(报批稿)

项 目 名 称: 岳阳市云溪区云溪加油站建设项目

岳阳市云溪区云溪加油站建设项目

环境影响报告表技术评估会专家意见修改清单

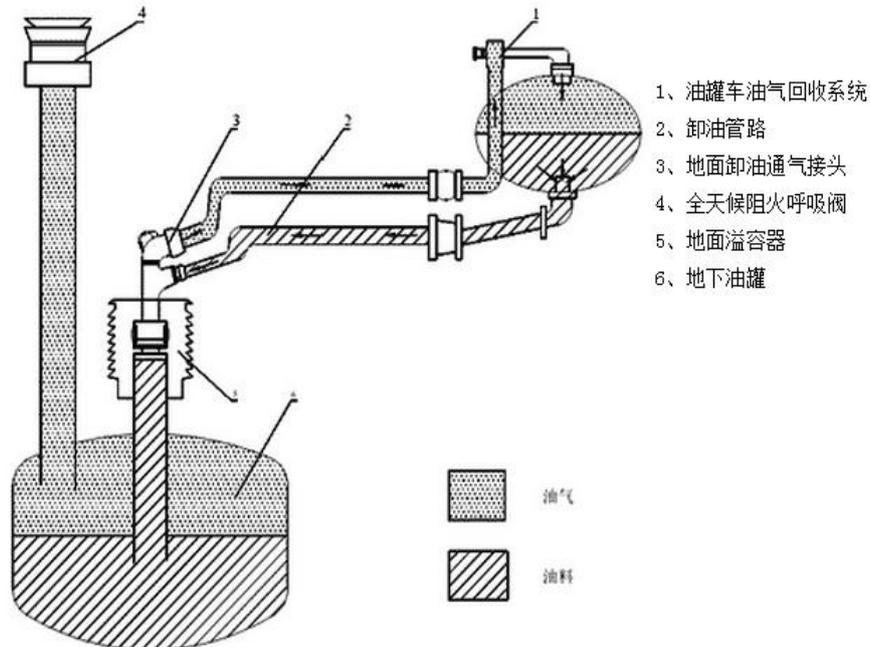
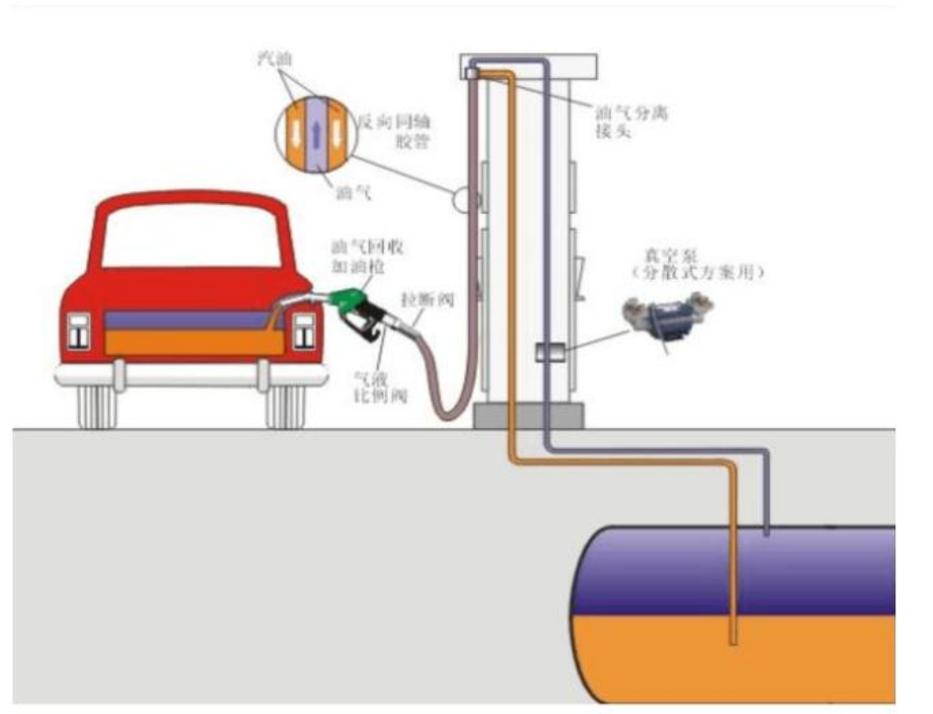
11	补充项目“三线一单”分析。	已补充项目“三线一单”分析，详见 P70。
12	尽可能给出更有时空代表性的常规因子环境空气质量现状数据，核实气相特征因子实测情况，核实地下水实测表 3.1—2 内容。	已核实气相特征因子实测情况，详见 P20；已核实地下水实测表的内容，详见 P25。
13	补充气相特征因子无组织排放标准。	已补充气相特征因子无组织排放标准，详见 P35。
14	细化油气回收系统，强化说明一次、二次油气回收的工程设备、操作管控要求、实施责任主体。	已细化，详见 P37-39。
15	根据《建筑设计防火规范》中贮油罐与民用建筑物的防火间距要求及周边居民分布情况，分析项目选址与平面布局合理性。	已补充，详见 P69。
16	细化给排水，核实项目自然水系及雨水、污水最终纳污水体；补充项目给排水系图。	已细化给排水，详见 P6、7，核实项目自然水系及雨水、污水最终纳污水体，详见 P7；项目废水排入云溪河，已在附图 2 中标明云溪河的位置及流向，详见附图 2。
17	完善项目建设内容一览表中，补充废气治理油气回收具体内容，分析说明油气回收处理措施的可行性、可靠性。	已完善项目建设内容一览表中废气部分内容，详见 P3；已说明油气回收处理措施的可行性、可靠性，详见 P45。
18	对照《岳阳市扬尘污染防治条例》的要求，强化项目施工期内大气污染防治措施。	本项目为补办环评手续，项目施工期已结束，故本报告不对施工期进行分析。
19	核实运营期大气、废水及固体废物产生源强，补充提出初期雨水收集措施，提出切实可行的污染防治与管理措施，分析说明项目废水排入云溪河的可达性、可行性。	已核实运营期大气、废水及固体废物产生源强，详见 P39-42；已说明项目废水排入云溪河的可行性，详见 P51。
20	进一步完善项目油罐防泄漏工程措施可达性分析，油罐漏油风险产生后的环境影响分析和防治应急措施。	已完善项目油罐防泄漏工程措施可达性分析，详见 P54；分析了非正常情况下油品泄漏后对土壤和地下水环境影响分析和防治措施，详见 P56。
21	根据埋地油罐规范建设要求，提出建设防渗池、观测井，补充防渗池、观测井规范要求，强化地下水污染防治措施。	已强化地下水污染防治措施，详见 P54；本项目埋地油罐为双层罐。
